# 改善箇所説明図

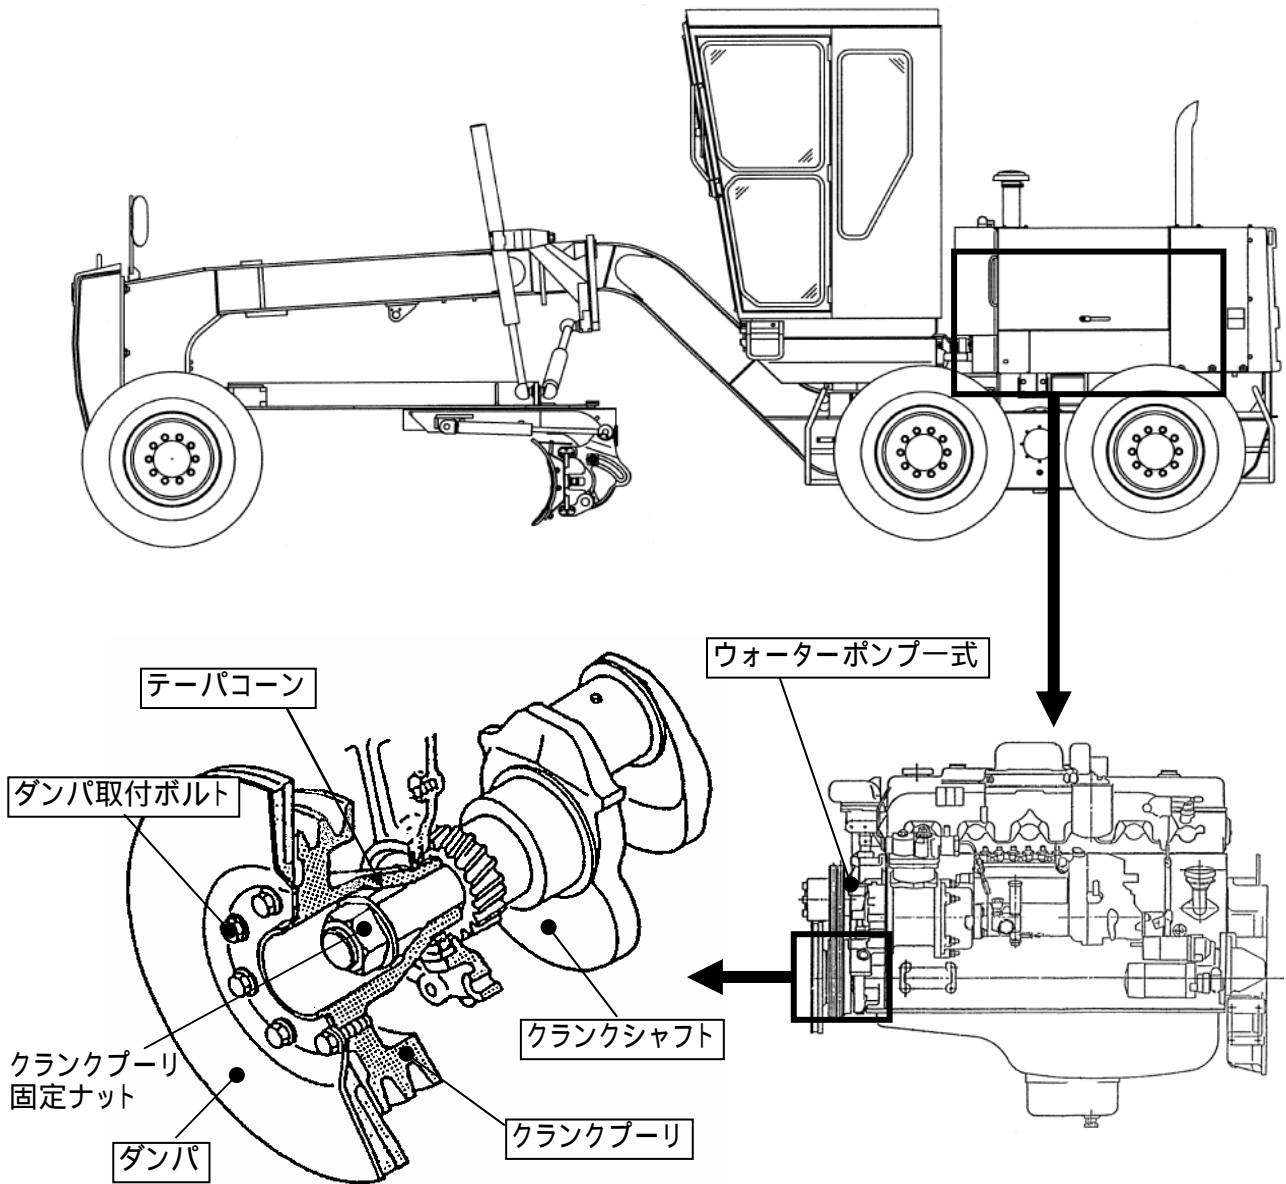
原動機において、ダンパの容量不足のためエンジンに過大な振り振動が発生し、クランクシャフト前端部に取り付けられているダンパー体形のクランクプーリが滑る場合がある。そのため、そのままの状態で使用を続けると当該プーリが破損、又はクランクシャフトのプーリ取付部が折損するとともに補機ベルトが外れ、最悪の場合、充電不良や冷却水温度の上昇及びハンドルの操作が重くなるおそれがある。

- ・全車両、ダンパ、ダンパ取付ボルト、クランクプーリ、テーパコーン、ウォーターポンプ式を対策品と交換する。
- ・全車両クランクシャフトを点検し、損傷がある場合はクランクシャフトを良品と交換する。

識別：インレットマニホールド側面に白ペイント塗布。
